**Réponses du Transporteur et du Distributeur  
à la demande de renseignements numéro 5  
de la Régie de l'énergie  
(la « Régie »)**

**DEMANDE DE RENSEIGNEMENTS N° 5 DE LA RÉGIE DE L'ÉNERGIE (LA RÉGIE) À  
HYDRO-QUÉBEC DANS SES ACTIVITÉS DE TRANSPORT D'ÉLECTRICITÉ (LE TRANSPORTEUR)  
ET DE DISTRIBUTION D'ÉLECTRICITÉ (LE DISTRIBUTEUR)  
RELATIVE AU POSTE LE CORBUSIER**

**FIGURE E-2 :**  
**Numérotation des secteurs de la zone d'étude**

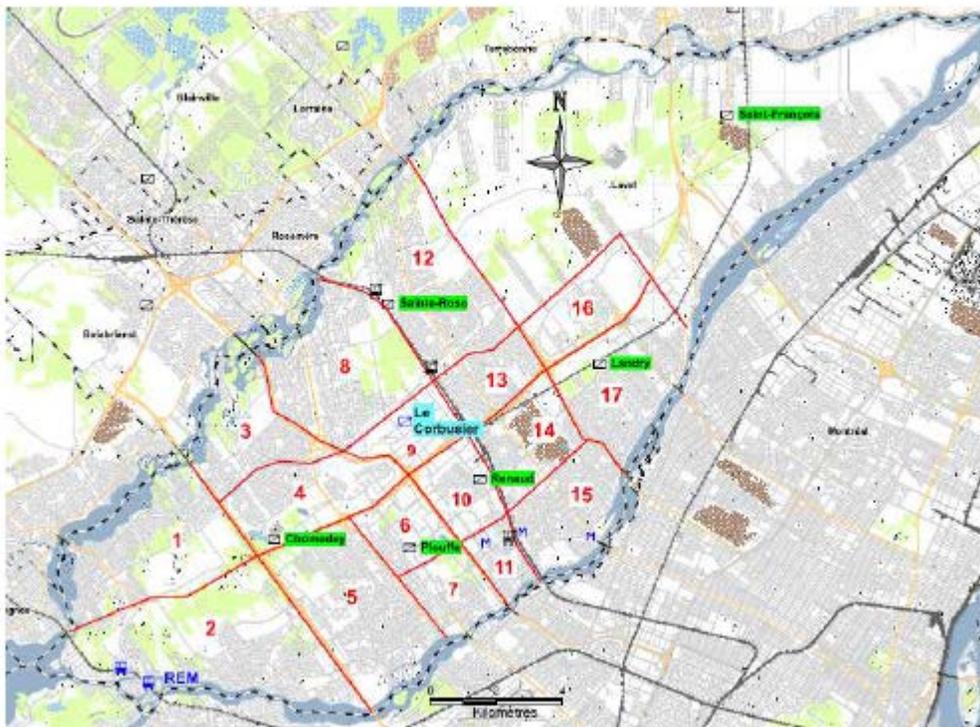
8.2 HQD a segmenté la zone d'influence des 5 postes en 17 secteurs (références (i) et (ii)).  
Veuillez fournir les schémas unifilaires d'exploitation pour chacun des 5 postes soient  
Sainte-Rose, De Chomedey, Renaud, Plouffe et Landry.

13 Les schémas unifilaires d'exploitation des cinq postes sont déposés au soutien  
14 de la présente pièce, sous pli confidentiel, comme annexe 2.
